## 1. DESCRIÇÃO DOS FATOS APURADOS

# COMPANHIA RIOGRANDENSE DE SANEAMENTO

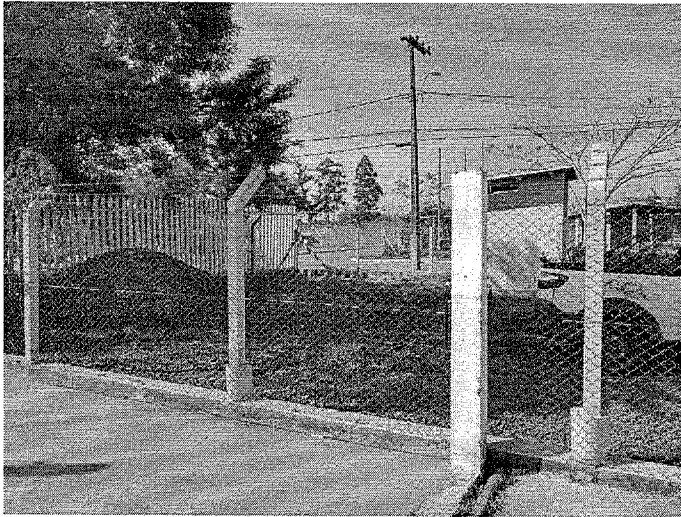
<b>Unidade operacional</b> CÓD-33	<b>Constatação</b> <b>C-5:</b> Conjunto motor-bomba apresentando sinais de deterioração, com vazamento de esgoto, propiciando forte odor no local.
--------------------------------------	---

**NC-5:** Não realizar manutenções preventivas e/ou corretivas.

Informamos que não há problemas no conjunto moto-bomba, o qual está operando normalmente. Será realizada a manutenção do vazamento, entretanto, deve-se salientar o que o vazamento em questão não prejudica a operação da estação.

Ação	Prazo previsto
Executar manutenção e consertar o vazamento na câmara de manobras	31/08/2021
